**MAT.:** Evacúa informe sobre elusión que indica.

**A : SR. CRISTÓBAL DE LA MAZA GUZMÁN  
SUPERINTENDENTE  
SUPERINTENDENCIA DEL MEDIO AMBIENTE**

**DE : SR. HERNÁN BRÜCHER VALENZUELA  
DIRECTOR EJECUTIVO  
SERVICIO DE EVALUACIÓN AMBIENTAL**

Nova Austral S.A., es titular del Proyecto “Centro de Cultivo Canal Cockburn, Seno Chasco. N° PERT: 207123015” (en adelante, el “Proyecto”), el cual fue ingresado por Declaración de Impacto Ambiental (en adelante, “DIA”), y posteriormente calificado ambientalmente favorable mediante Resolución Exenta N° 54, de 1 de diciembre de 2010, de la Comisión de Evaluación, Región de Magallanes y Antártica Chilena, (en adelante, “RCA N° 54/2010”).

Figura N° 1 Evolución de producción durante ciclo productivo (2015-2017)

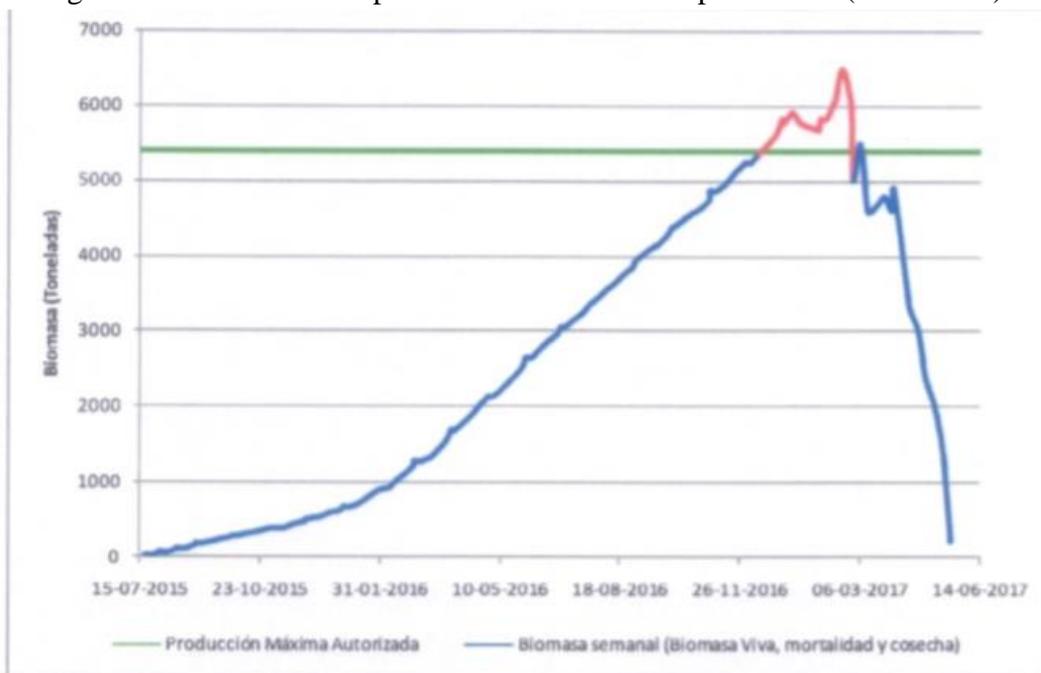
Asimismo, el gráfico presentado en la Figura 1 del presente informe, extraído desde el “Informe de Denuncia, SERNAPESCA” informó la evolución semanal de los volúmenes de producción reportados en ese ciclo en toneladas, evidenciando una producción por sobre lo autorizado (5.400 toneladas anuales de biomasa), la que se concentra durante el periodo que se extiende desde la semana del 26 de noviembre de 2016 a la semana del 6 de marzo de 2017. Si bien, el periodo en el que se concentró la producción por sobre lo permitido es inferior a un año, los volúmenes alcanzados fueron muy superiores al umbral de 35 toneladas anuales de producción fijado por la tipología, lo que fuerza a concluir que excederían ese límite transcurrido el año completo.
